廃炉発官R2第45号  
令和2年5月20日

福島第一原子力発電所 特定原子力施設に係る実施計画 変更認可申請書の  
一部補正について

サブドレン他水処理施設の汲み上げピットの復旧に関する変更及び地下水ドレン集水設備移送配管への電動弁他設置に関する変更について、審査の進捗を踏まえ、下記の通り補正を行う。

併せて、1～4号機滞留水移送装置について、3号機タービン建屋内サンプ間移送ラインへの逆止弁設置に伴い、下記の通り変更を行う。

図-1 配管概略図 ( 1 1 / 1 2 )  
 ( サンプ間移送ライン ( 3 号機 Rw/B ) )

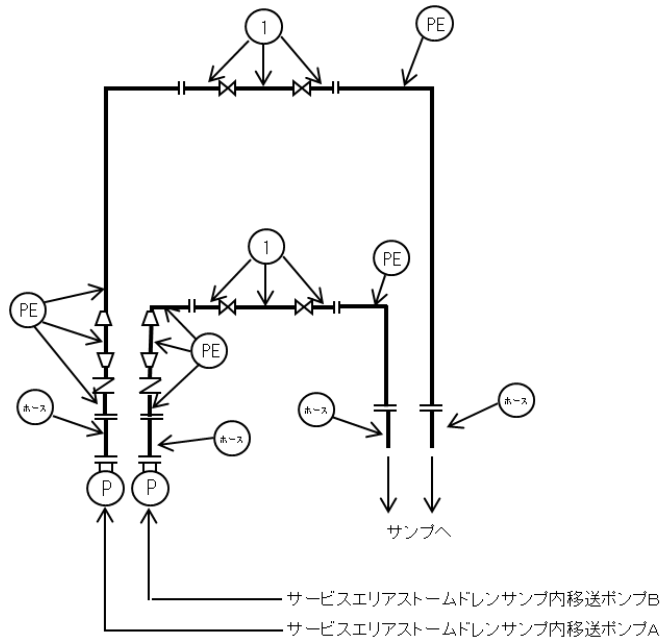
- ・3号機タービン建屋内サンプ間移送ラインへの逆止弁設置に伴う配管概略図の追記及びその他記載の適正化
- ・滞留水移送装置の検査における確認内容の追加

図2 サブドレンピット概略配置図

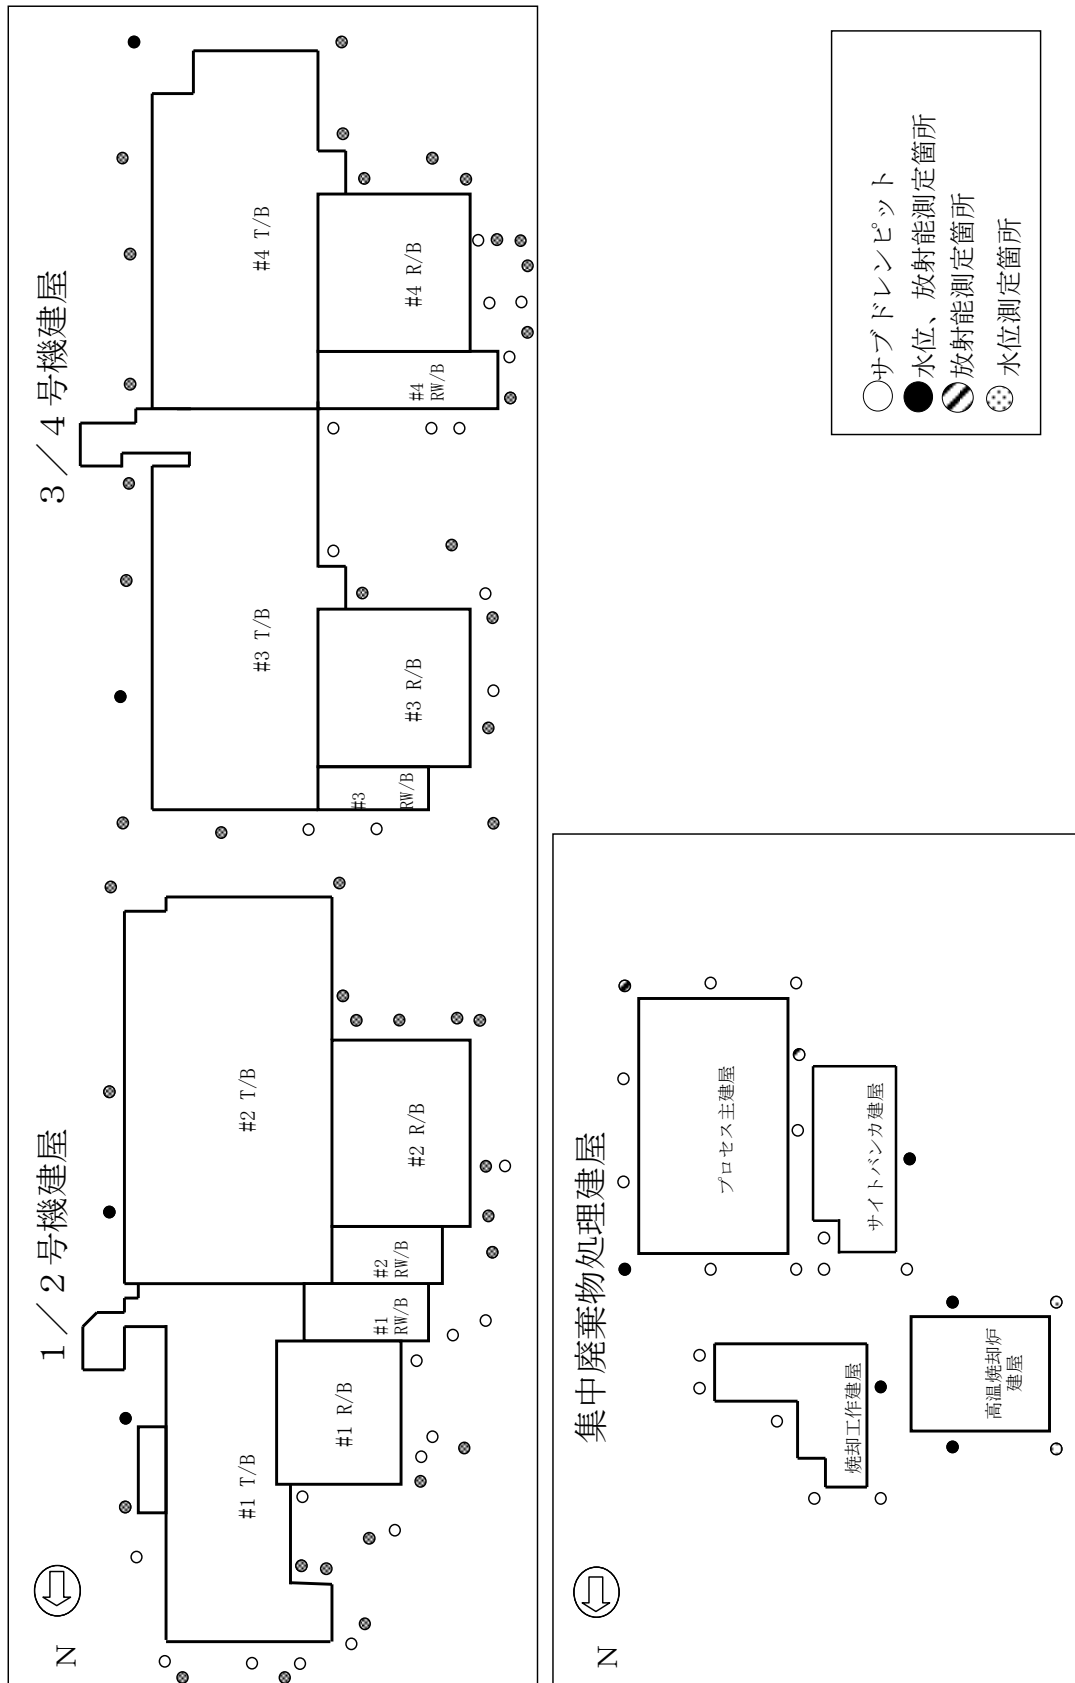
- ・サブドレンピット配管概略図の記載の適正化

- ・サブドレンピット配管概略図の記載の適正化

図－2 建屋内外の水位比較範囲

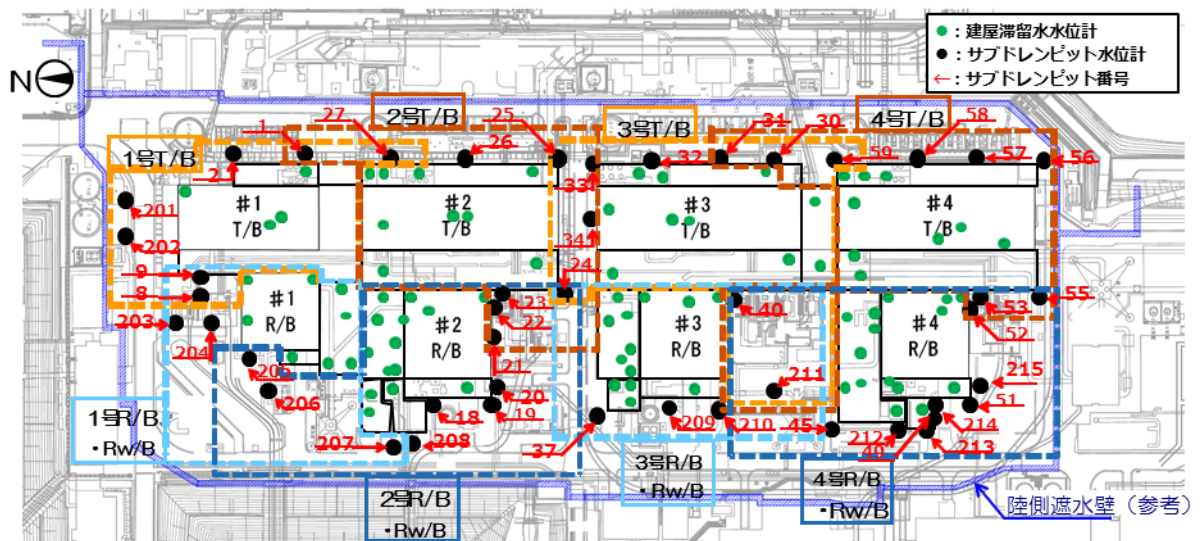
- ・ 建屋内外の水位比較範囲への復旧ピットの追加および記載の適正化
